AEU LEMA

Pont de Briançon – Jausiers - compléments

Le présent document complète la demande d'autorisation environnementale avec déclaration d'intérêt général portant sur la modification du Pont de Briançon et de remblais routiers sur le torrent des Sanières à Jausiers.

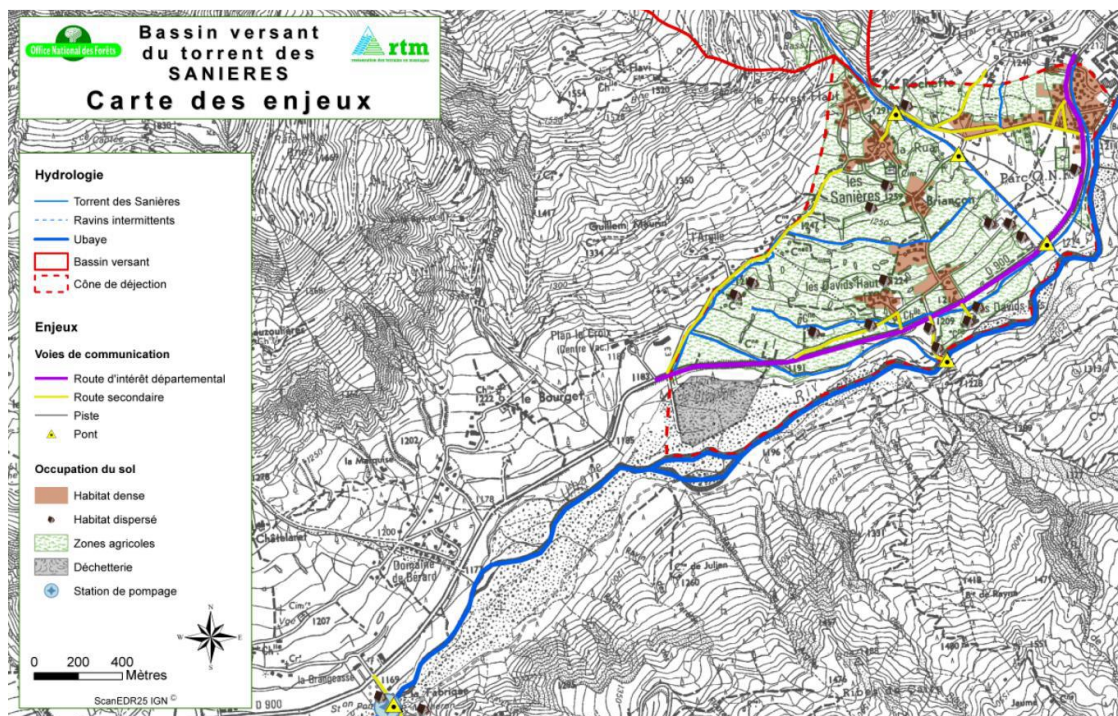
- ❖ Définition de la surface soustraite à la crue de référence :
 - La surface soustraite à la crue de référence n'a pas été définie dans le cadre des études mentionnées ci-dessus.
 - Cependant, une carte des zones exposées suite à une obstruction du pont de Briançon a été produite dans le cadre du dossier de programmation de l'opération. Elle est donnée ci-après :

Ces informations sont disponibles au paragraphe IV.1 de l'AEU.

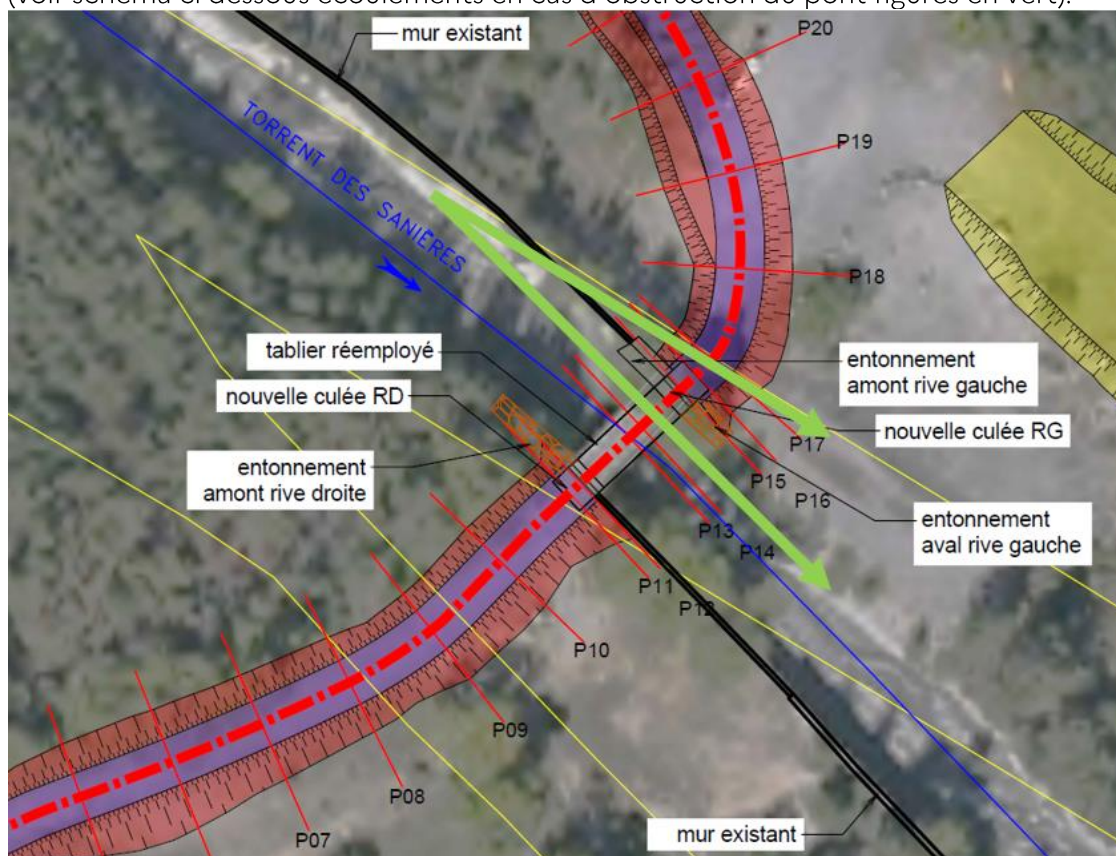
- ❖ Condamnation du bras secondaire du torrent : les informations reproduites ci-dessous sont intégrées au V.3.2.6.

Le projet maintient le fonctionnement du bras secondaire : le profil en long du remblai présente une zone de pente nulle au droit du bras secondaire et de l'avaloir (voir schéma ci-dessous avec profil routier en rouge et profil de remblai en orange). Cette zone du remblai constitue par conséquent un point bas sur la rive gauche.
